「廃棄物埋設確認申請書（廃棄体用）」記載データの訂正について

平成20年1月16日

日本原燃株式会社

廃棄物埋設確認申請書（廃棄体用）
（変更）

低レベル放射性廃棄物搬出検査装置 概要

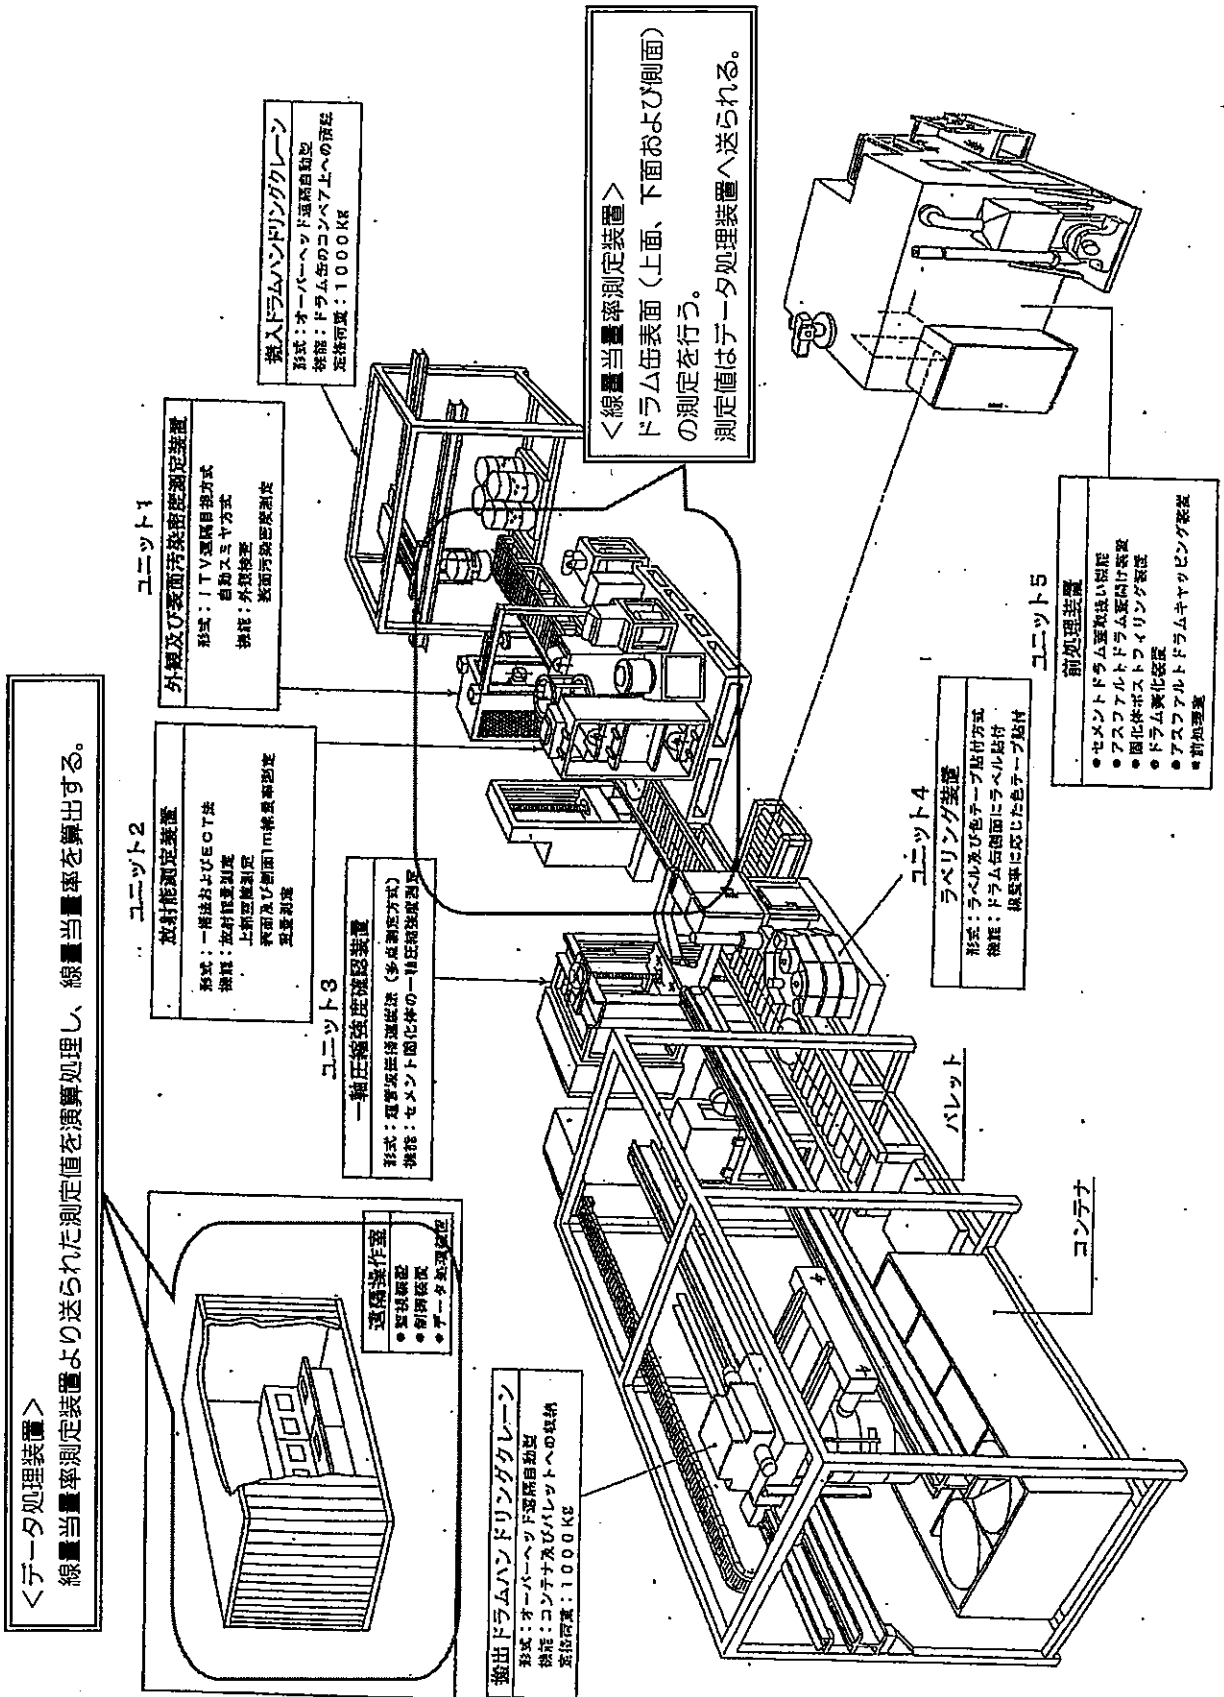
美浜発電所では、平成 12 年度に充填固化体の検査ができるよう検査装置（添付資料 1：低レベル放射性廃棄物搬出検査装置概要）の改造を実施したが、その際に表面線量当量率の演算プログラムに使用している設定値の一部に設定ミスがあったものである。

（設定値誤りの内容）

a. 検査装置の改造・修繕後には、全ての設定値を印刷し、設定値が設計値と同じであることを確認する。

b. 現地試験において、検出器から模擬信号を入力し、入力値から求めた手計算値と、検査装置で演算される値が同じ値であることを確認する。
